女川原子力発電所第2号機 工事計画審査資料	
資料番号	02-変 2-他-F-04-0002 改 0
提出年月日	2023年3月6日

女川2号機 原子炉冷却材浄化系主配管の設計進捗に伴う

設計及び工事の計画の変更認可申請の扱いについて

東北電力株式会社

工事計画認可申請	第4-4-3-1-10図
女川原子力発電所 第2号機	
名称	【重大事故等対処設備】 高圧代替注水系系統図 (3/7) (復水給水系その4)
東北電力株式会社	
9213

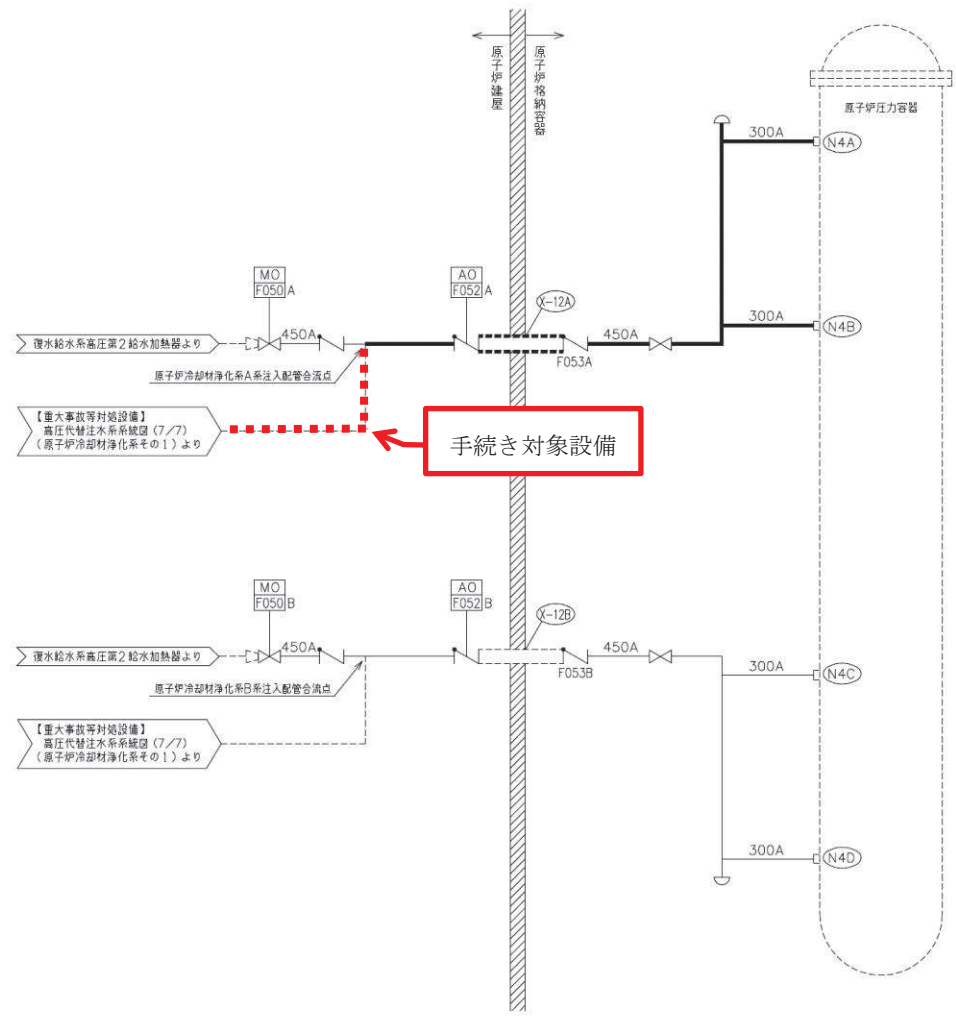
原子炉冷却材浄化系 主配管 (G31-F022～高压代替注水系注入配管合流点) (高压代替注水系注入配管合流点～原子炉冷却材浄化系 A 系注入配管合流点) について、設計進捗により配管の一部を曲げ管からエルボ材に変更する。

配管の一部を曲げ管からエルボ材に変更することで、変更となる点は以下のとおりである (添付資料 1～3 参照)。
